**Avis de la Mission Régionale d'Autorité environnementale
de Nouvelle-Aquitaine
sur le projet de mise en compatibilité par déclaration de projet du
plan local d'urbanisme (PLU) de la commune de Voeuil-et-Giget
(Charente) porté par la communauté d'agglomération de
GrandAngoulême relatif à un projet de forage
pour la production d'eau de source à embouteiller**

n°MRAe 2021ANA33

dossier PP-2021-10867

Porteur du Plan : communauté d'agglomération de GrandAngoulême

Localisation du forage F2 exploité et du forage F3 projeté (Source : dossier de mise en compatibilité)

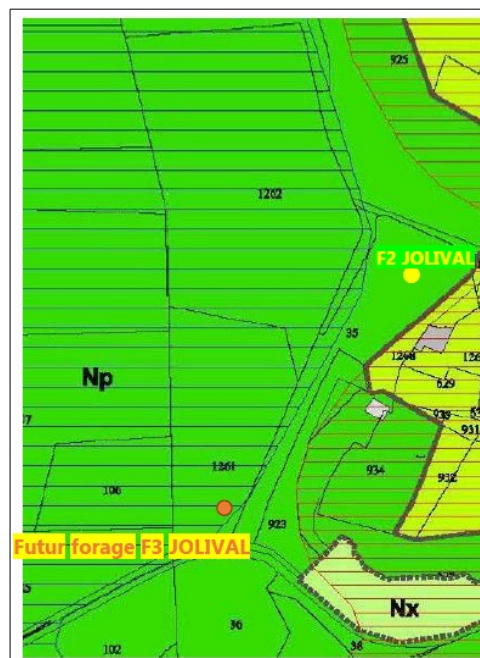
Il est à noter que le forage existant F2 implanté sur la parcelle B35 est également classé dans le PLU en vigueur en secteur naturel protégé Np et qu'il n'est pas envisagé de modification sur ce secteur par le projet de mise en compatibilité. La MRAe s'interroge sur la nécessité de modifier également le zonage au droit du forage F2.

Extrait du règlement graphique **après** mise en compatibilité
(Source : dossier de mise en compatibilité page 120)

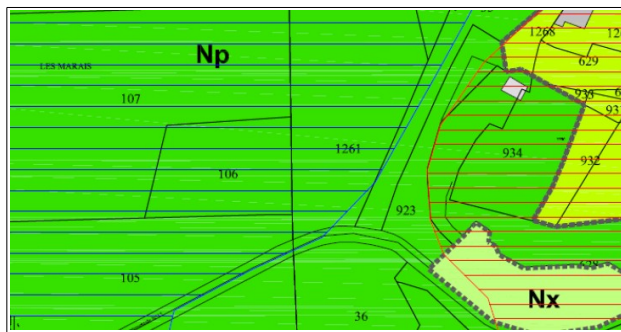
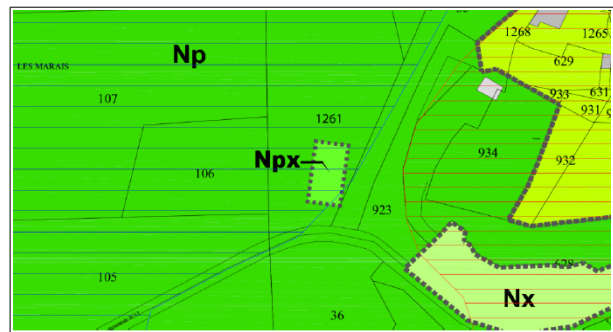
Afin de préserver les zones humides et le corridor écologique, l'évitement de l'habitat du Cuivré des marais est évoqué dans le dossier. Il n'est toutefois pas clairement démontré dans le dossier que le positionnement du secteur Npx projeté évite les zones humides.

Il est proposé en revanche des dispositions réglementaires d'accompagnement du projet relevant de mesures de réduction des impacts potentiels en imposant dans le règlement du secteur Npx une emprise au sol du projet réduite à 15 m² et la préservation d'une perméabilité du site en limitant les clôtures. La déclinaison dans le règlement des mesures relatives aux clôtures reste toutefois à présenter dans le dossier.

La MRAe estime que ces dispositions réglementaires permettent de réduire les impacts de la mise en compatibilité. Le dossier devra toutefois démontrer que les modifications apportées par le projet de mise en compatibilité n'ont pas d'incidence significative sur les fonctionnalités des zones humides.
